## 5. Санитарно-гигиенические помещения.

### Туалетные комнаты и кабины.

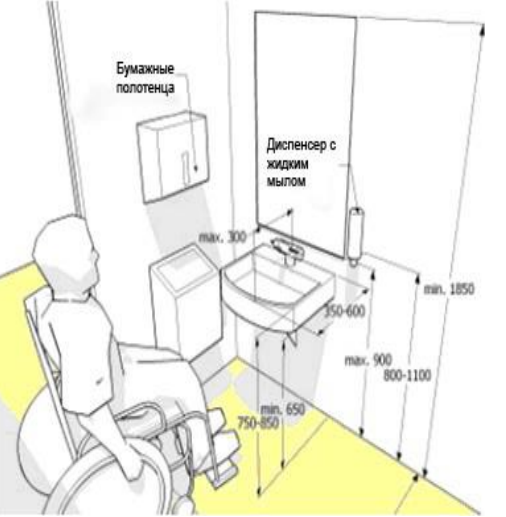
5.7	Размеры универсальной кабины в плане не менее: ширина – 2,2 м, глубина – 2,25 м. К,О	Нет Измерение:			Соответствует
5.9	Следует применять унитазы, имеющие опору для спины К,О	<input checked="" type="checkbox"/> Нет Осмотр:		Конструкция здания (гипсокартонные стены) не позволяют использовать навесных унитазов со спинкой.	
5.10	Диспенсер для туалетной бумаги может использоваться МГН без посторонней помощи К,О	Да			Соответствует

5.12	<p>Доступные для МГН санитарно-бытовые кабины должны быть оборудованы системой тревожной сигнализации, обеспечивающей связь с помещением постоянного дежурного персонала (поста охраны или администрации объекта). К,О,С,Г</p>	Да			Соответствует
5.13	<p>В доступных кабинах водопроводные краны с рычажной ручкой и термостатом, а при возможности – с автоматическими и сенсорными кранами бесконтактного типа. Применение кранов с отдельным управлением горячей и холодной водой не допускается. К,О</p>	Нет		<p>Не соответствует. Замечание передано Застройщику с целью замены в соответствии с требованиями</p>

5.14	<p>Унитазы имеют с автоматический слив воды или слив с ручным кнопочным управлением, которое следует располагать на боковой стене кабины, со стороны которой осуществляется пересадка с кресла-коляски на унитаз. К,О</p>	<p><input type="checkbox"/> Нет Осмотр:</p>		<p>Отсутствует Имеется обычный слив и дополнительно педаль для слива.</p>	
5.15	<p>Следует применять раковины для мытья рук, доступные для свободного пользования МГН, включая инвалидов колясочников. К,О Размещение зеркала над раковиной должно быть удобным для инвалидов – колясочников. К</p>	<p>Да  Да</p>			<p>Соответствует</p>
